PRODUKT <b>P</b>	AVD. <b>2</b>	GRUPP <b>23</b>
BETR. Extra luftfilter		NR. <b>69</b>
D24 (D20)		DATUM Feb. 83

## Servicemeddelande

### Extra luftfilter för marknader med hög dammkoncentration

136107

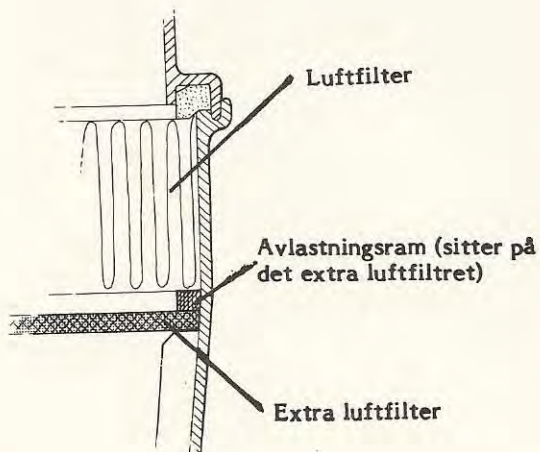
För att öka luftfiltrets kapacitet på "dammiga" marknader har ett extra luftfilter tagits fram. Det kan placeras under det vanliga luftfiltret i luftrenaren. Detta gäller luftrenare med avlastningsram. I luftrenare av tidigare utförande måste undre hushalvan bytas.

**Gör så här vid ditsättning av extra luftfilter**

Lossa luftrenarens överdel

**Ta bort:**

- luftfiltret
- avlastningsramen

Sätt dit det extra luftfiltret i samma position som avlastningsramen satt i.

**Sätt dit:**

- luftfiltret (byt om det är förorenat)
- luftrenarens överdel
